COMUNE DI RAVENNA
MEDAGLIA D'ORO AL VALOR MILITARE

COMMISSIONE CONSILIARE ASSETTO DEL TERRITORIO

SEDUTA DEL : 24/07/2017

POC.4c Città di nuovo impianto e Poli Funzionali

N. Scheda: **M01**
Data ultima modifica: 28/02/2011

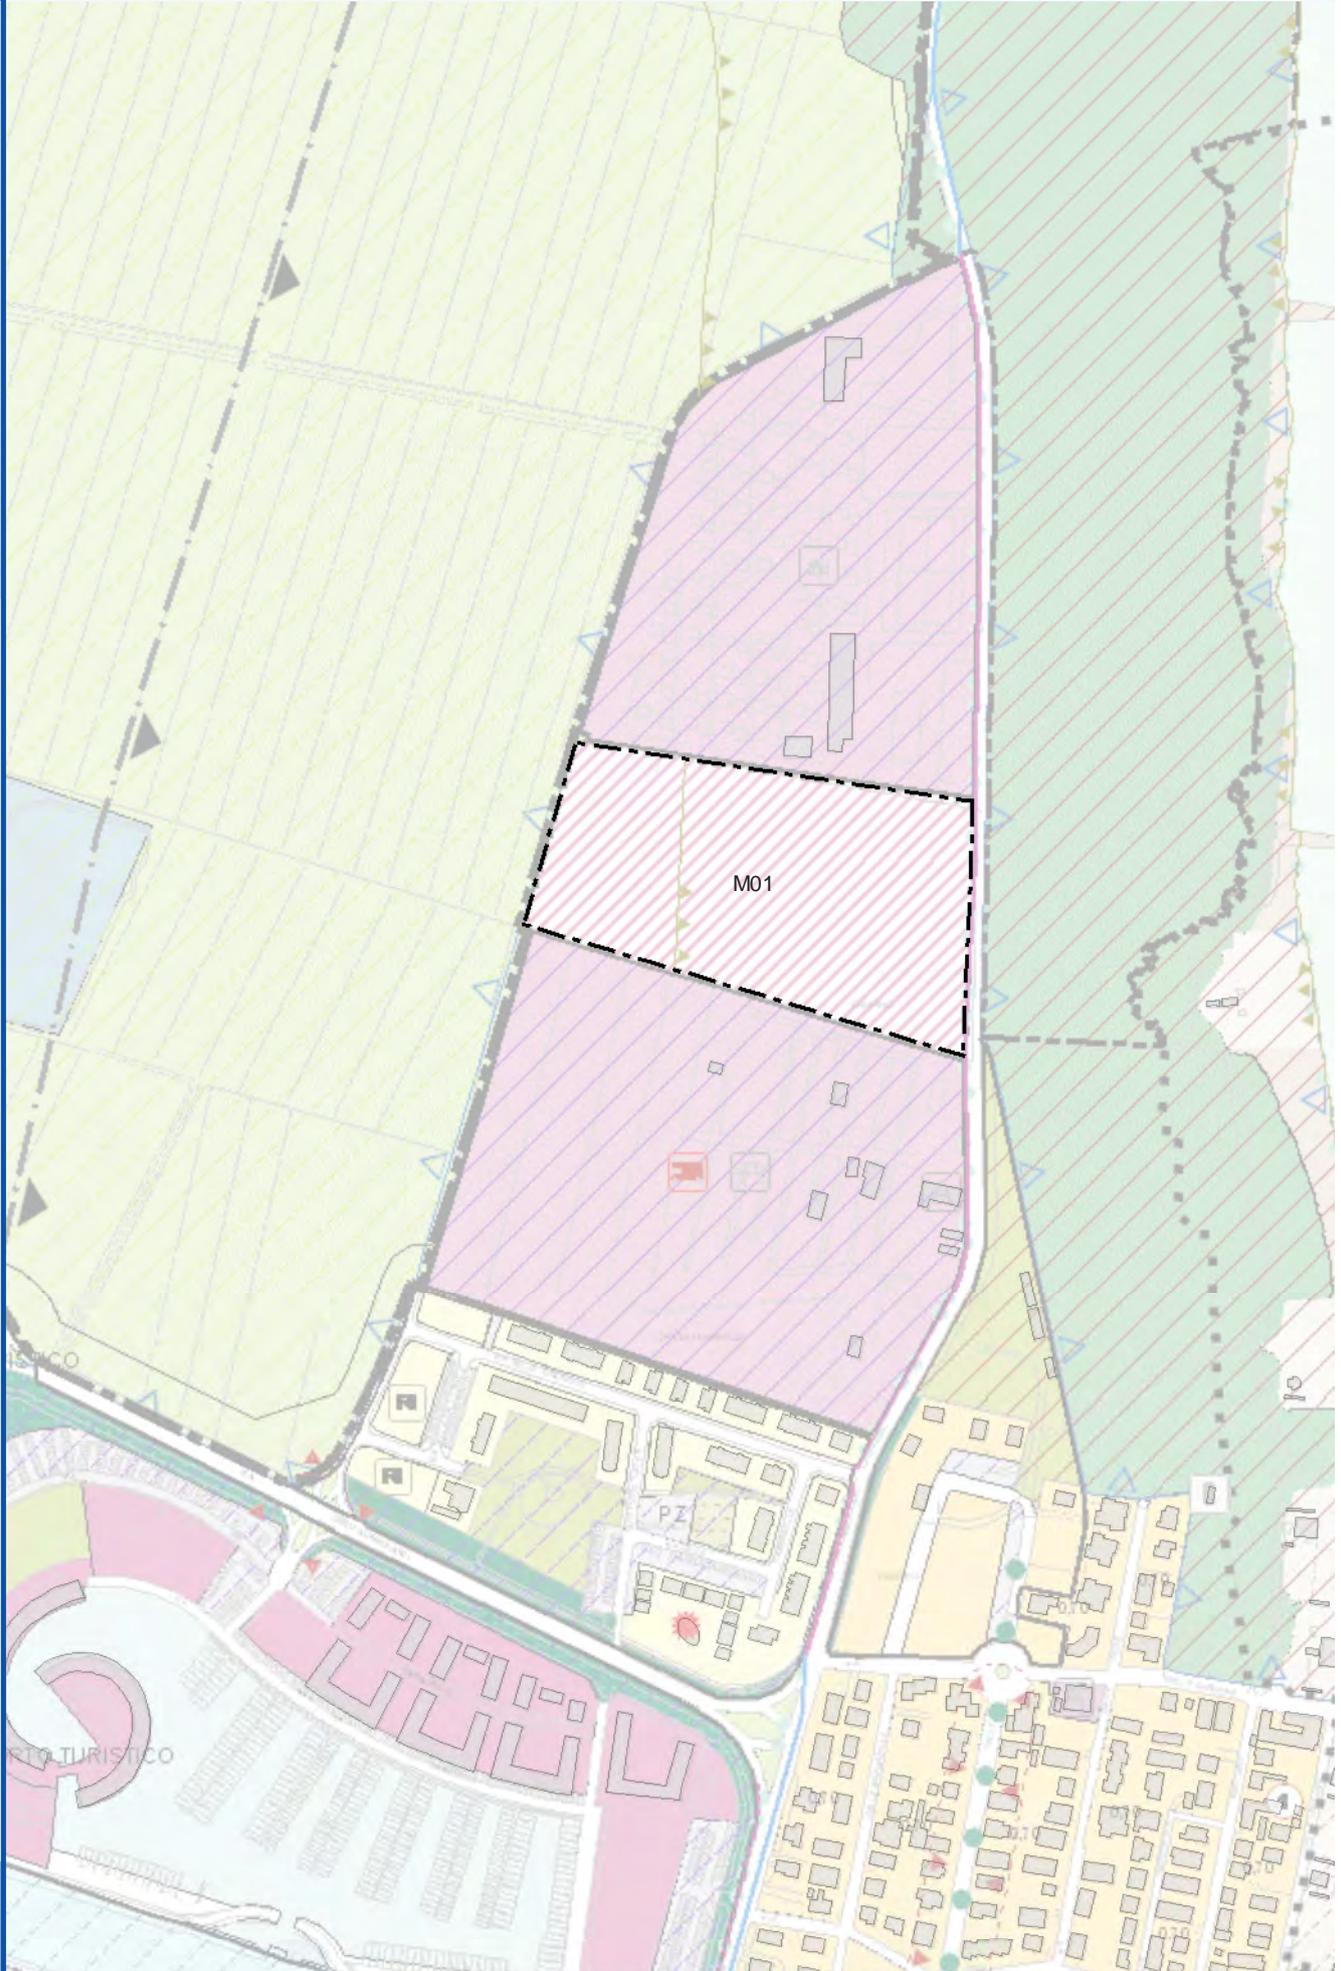
Ancisi: mi pareva fosse stata omessa la residenza da quest'area! Appunto perché incuneata tra due zone di ricettività all'aperto. Se si toglie la residenza c'è più spazio per spalmare la ricettività!

Guerrieri: in effetti lascia perplesso un residenziale tra due villaggi turistici, suscita le perplessità di molti.
Poi aggiungo, ho visto nelle schede spesso criticità relative ad opere di Hera acquedotto, revamping ecc.. opere sovraordinate alle lottizzazioni, quindi nel momento in cui la criticità è così grossa..... forse va chiarito meglio questo punto! si tratta di opere importanti impegnative, sono a carico del privato o dell'amministrazione? perché allora parallelamente bisogna che l'amministrazione abbia perlomeno in previsione di fare questi interventi (questo non riguarda prettamente l'assessore del Conte, ma le opere pubbliche del Comune), per cui stiamo attenti che ci sia un allineamento tra queste cose perché sono opere importanti, impegnative e sarebbe veramente disdicevole avviare un intervento per poi trovarsi in difficoltà nei confronti del privato, non avendo attuato le opere che sono criticità a carico dell'amministrazione!

Anch'io sono perplesso in merito al residenziale nell'M01.

Turchetti: se non ho capito male l'indice è dello 0,35 da cui deriva una superficie coperta dello 0,17-0,18 circa... lo ritengo un po' tanto per un'area così!

Ancisi: ma non è cogente!

Calistri: sulle criticità: abbiamo diverse schede che hanno criticità non programmabili, è vero che, come dice l'assessora, è stato dato l'imput (soprattutto per gli art. 18), però è stato dato anche l'imput negli indirizzi per le città di nuovo impianto, di attuarli solo se non presentano criticità! si era inteso in Consiglio e in commissione che solo quelli col bollino verde! questo fatto potrebbe essere l'appiglio per non inserire la scheda nel II POC tenendo presente che tra massimo 3 anni (ma penso che Comune di Ravenna vendo già fatto il PSC, POC e RUE abbia tempi molto più corti) si redigerà il PUG a quel punto anche le norme di PSC potrebbero essere riviste e non ci sarà più il problema di fare un accordo operativo con solo il campeggio, escludendo la residenziale dalla scheda.

Del Conte: percepisco una richiesta condivisa sul fatto che la residenza in quell'ambito si attui con difficoltà, quindi faremo le verifiche del caso sulla possibilità di eliminarla completamente, in modo da avere una pianificazione in linea con quanto c'è già nei lotti adiacenti!

Proni: M01 deriva da una precedente previsione del PRG 93, perché come vi dicevo il PUA (ora decaduto, ma appena presentato all'epoca della redazione del PSC) prevedeva città di nuovo impianto per usi misti, per cui nel PSC è stato previsto quanto contenuto nel PUA presentato quindi con una percentuale di residenza che ora abbiamo abbassato al 20% che è il minimo previsto dal PSC, se lo togliamo rischiamo di non essere conformi al PSC, leggiamo cosa dice la norma corrispondente del PSC.

legge l'art 107 di PSC c.2 *"In tali zone il PSC dovrà perseguire l'integrazione di funzioni diverse, favorendo la compresenza di funzioni residenziali, direzionali, commerciali ricettive e servizi pubblici e privati anche di rilievo comunale e sovracomunale; le funzioni residenziali in relazione alla specificità del sito, al sistema della*

mobilità e al sistema paesaggistico ambientale potranno variare da un minimo del 20% ad un max del 40%; il POC potrà individuare incentivi urbanistici per le strutture ricettive.....” mi pare abbastanza chiaro.

Se tecnicamente fosse possibile siamo favorevoli, ma bisogna fare una verifica con le proprietà per capire se acconsentono a rinunciare al diritto della residenza. È da verificare.

Proni: avevamo anche noi pensato di incontrarli per chiedere loro se gli andava bene l'inserimento senza residenziale, ma ci sono stati dei problemi per cercare le proprietà, in quanto in liquidazione o in stato di regime controllato e si fa fatica a capire chi invitare, indi l'incontro non si è fatto. Però a questo punto credo che dovremmo farlo.

N. Scheda: **P08**
Data ultima modifica: 15/05/2017

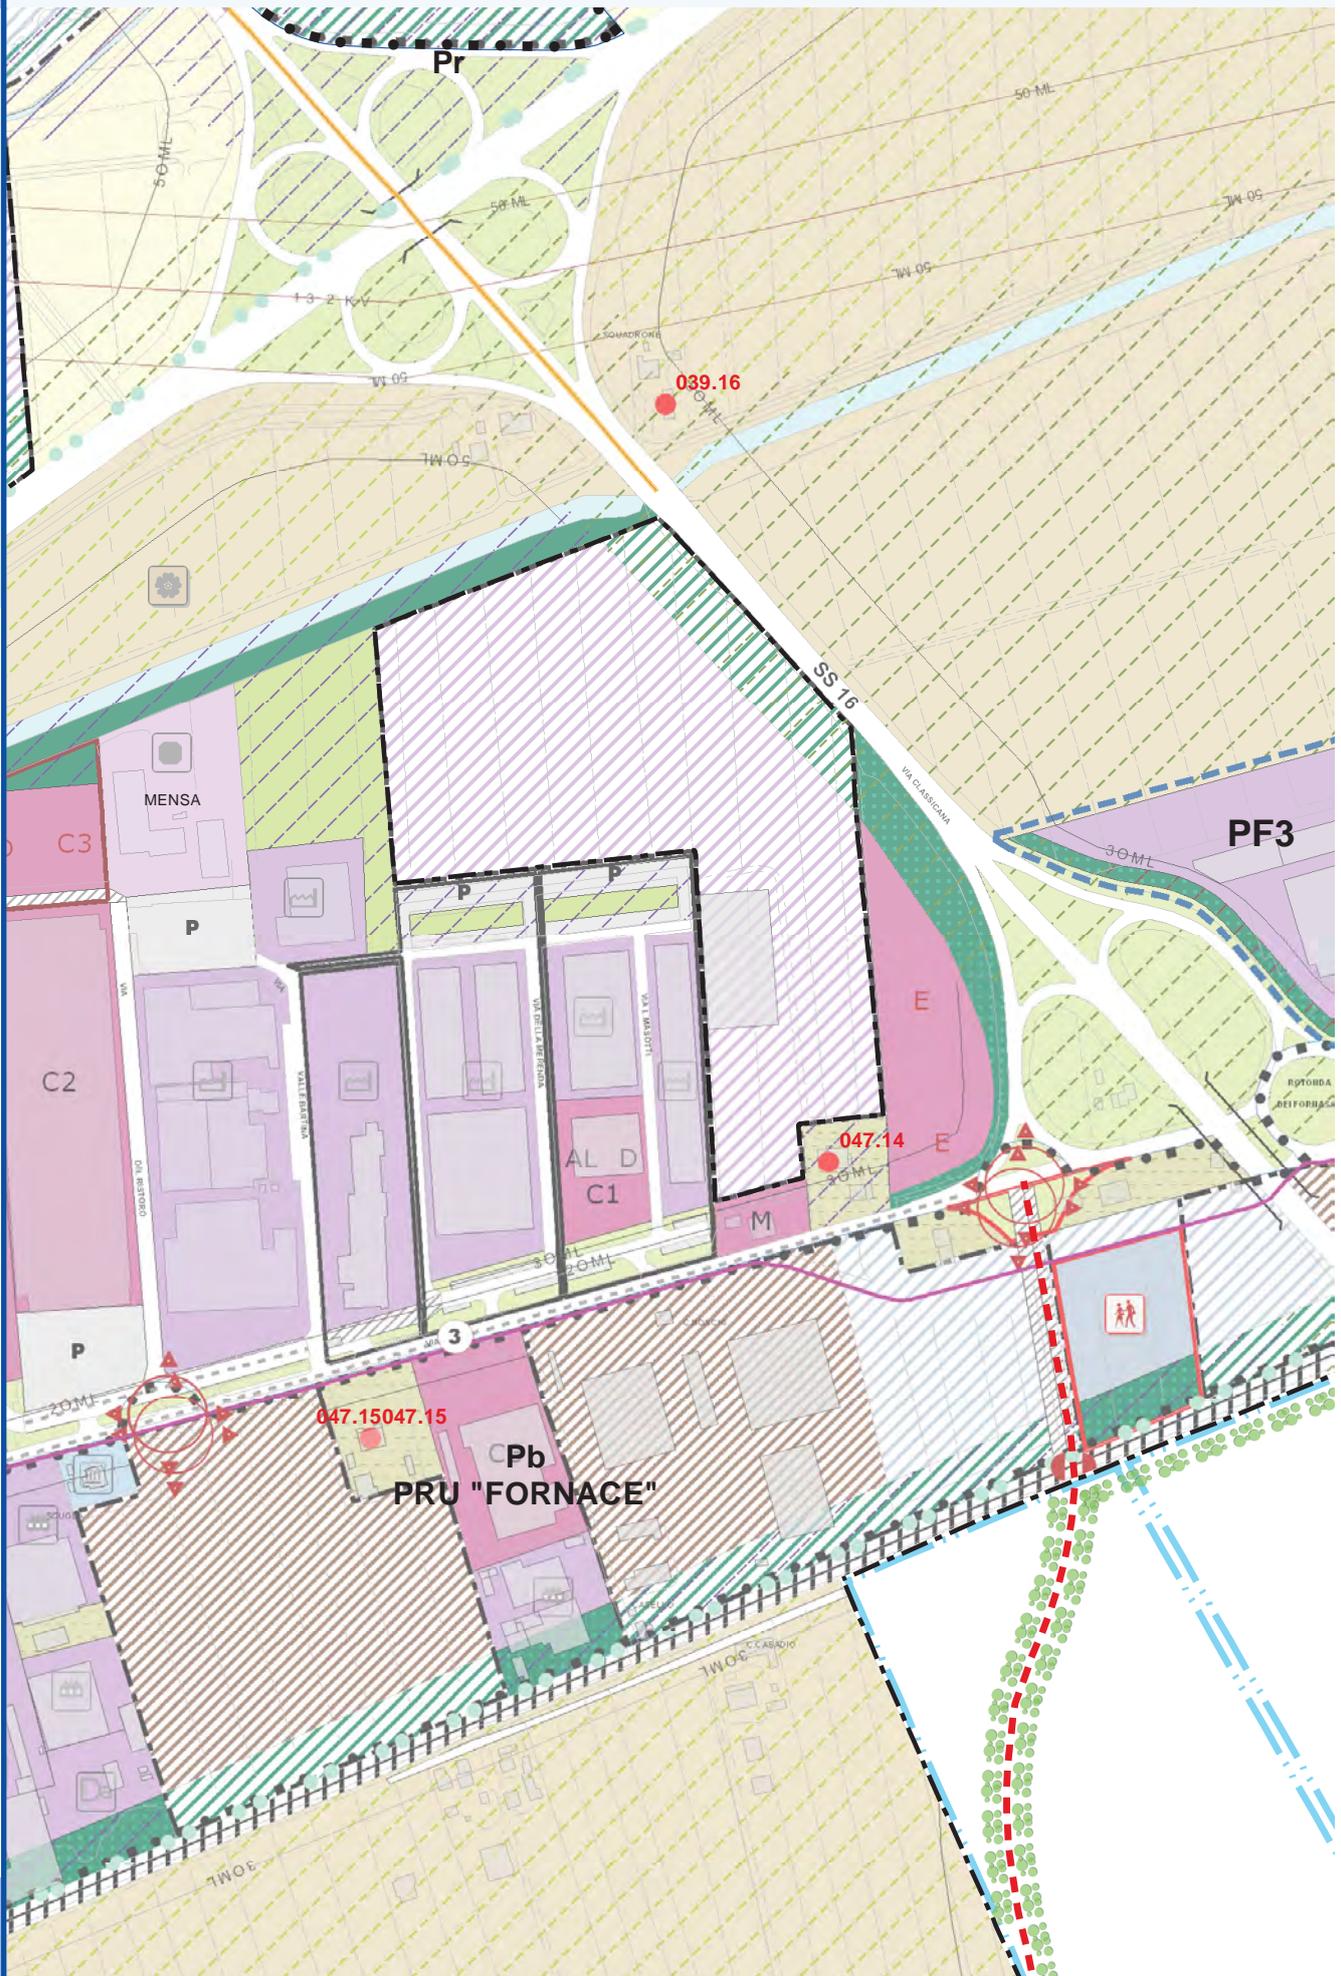
Ancisi: (P08) io non sono d'accordo sul commerciale, perché anche se questa parte ha del commerciale, non ritengo ci sia bisogno di farne dell'altro. L'area non necessita di ulteriore commerciale, anche perché credo ce ne sia ancora del utilizzabile già previsto sul retro del Famila dell'Obi. Lì non serve perché ce n'è già abbastanza sia dell'esistente che del possibile.

Nel merito, su Fornace Zarattini, abbiamo effettivamente delle criticità sulla viabilità principale e infatti sono previsti nelle schede interventi (a carico dei comparti) che vanno a migliorare la sicurezza della viabilità.

N. Scheda: **P11**
Data ultima modifica: 28/02/2011

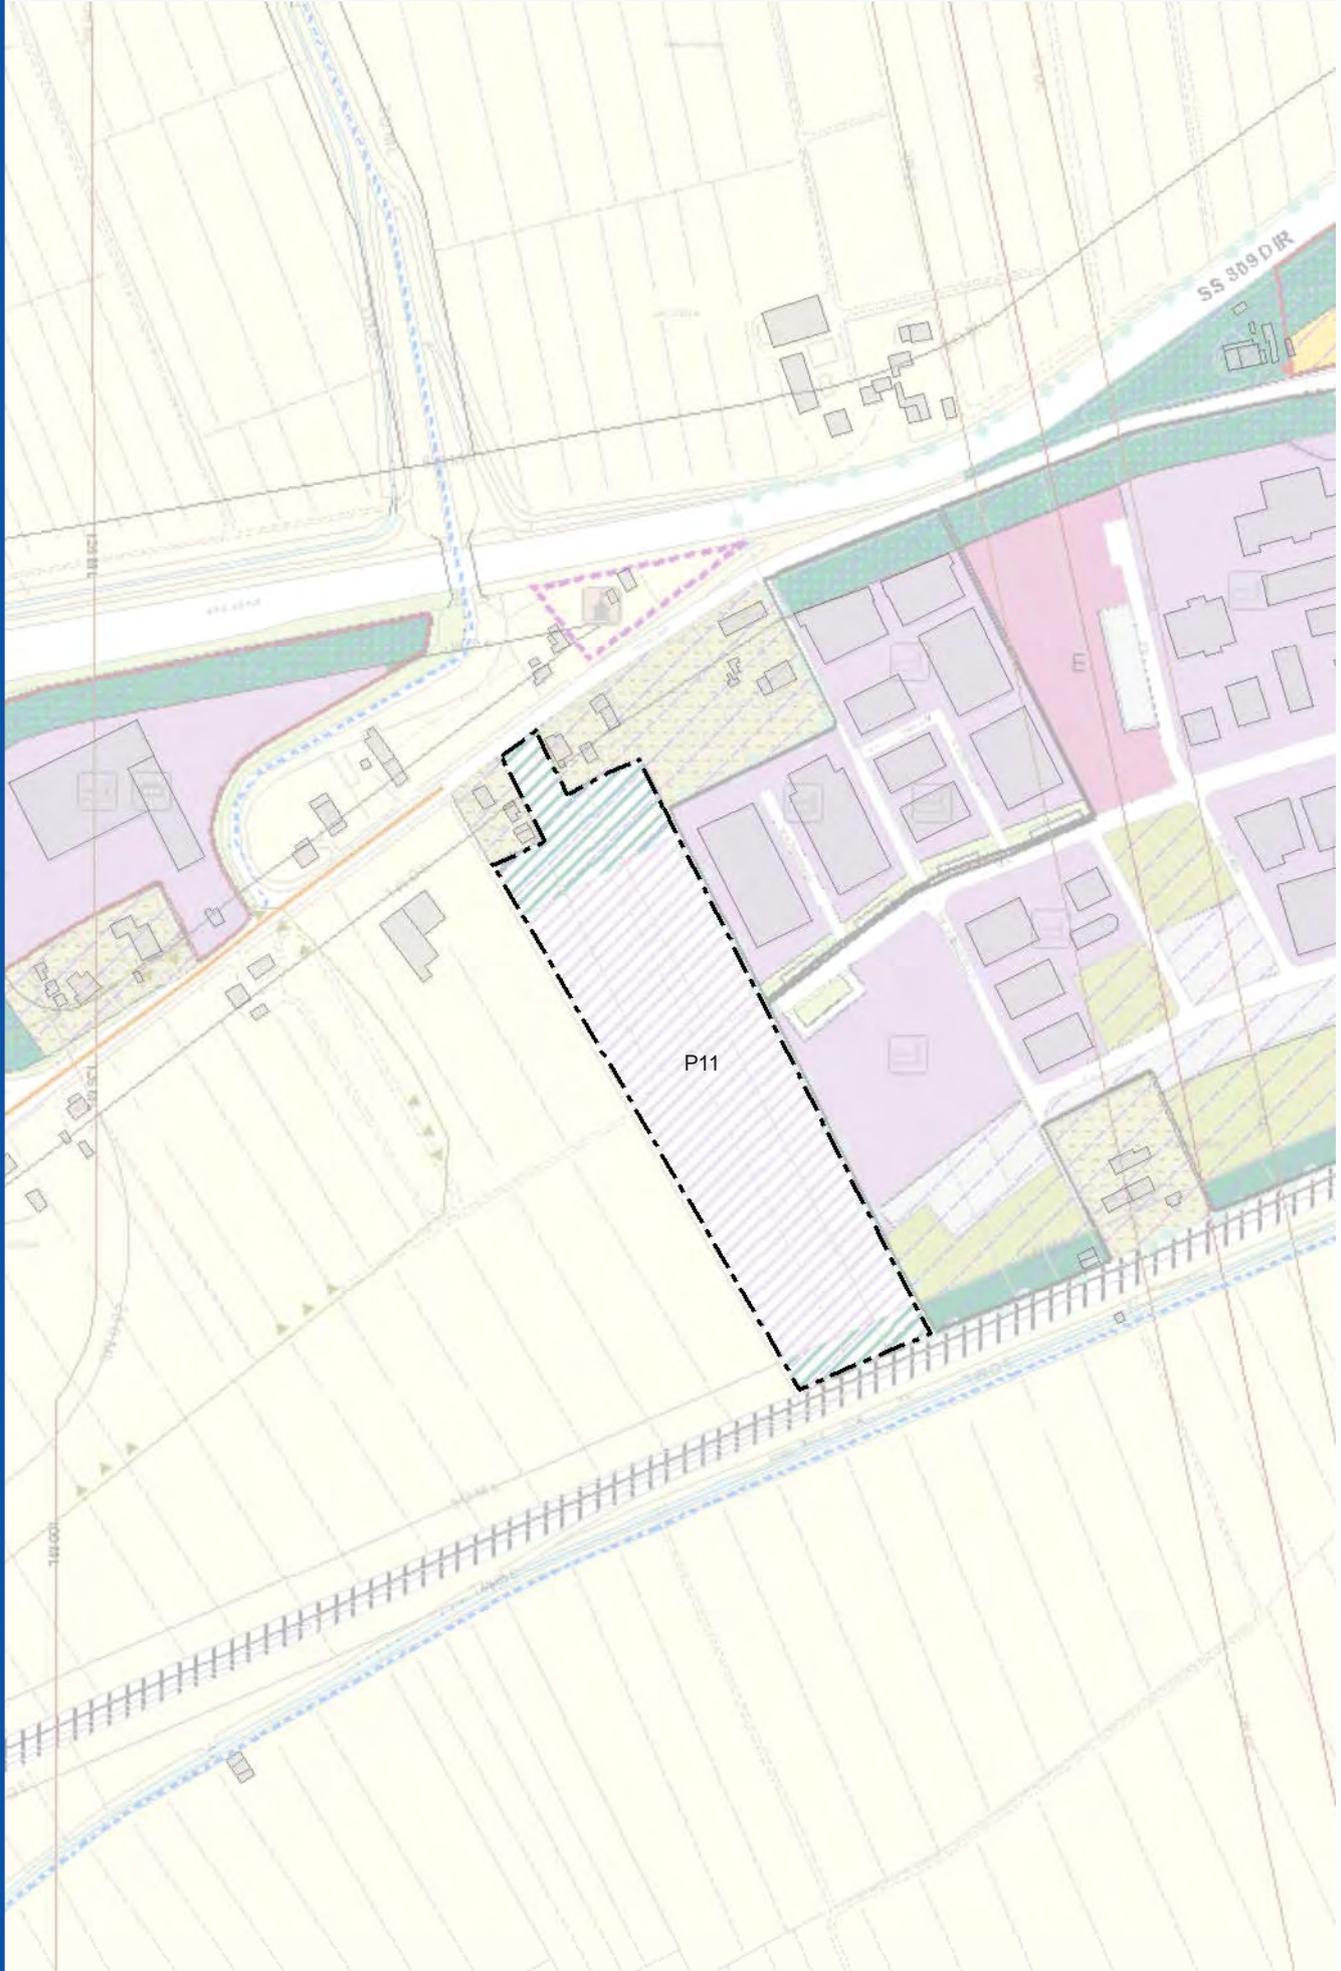
Nell'altra (P11) invece siamo ai confini di Fornace, se non si è proceduto prima, allora si torna all'agricolo, non c'è bisogno di andare verso San Michele consumando del terreno agricolo, questa è una bella fetta di agricolo!
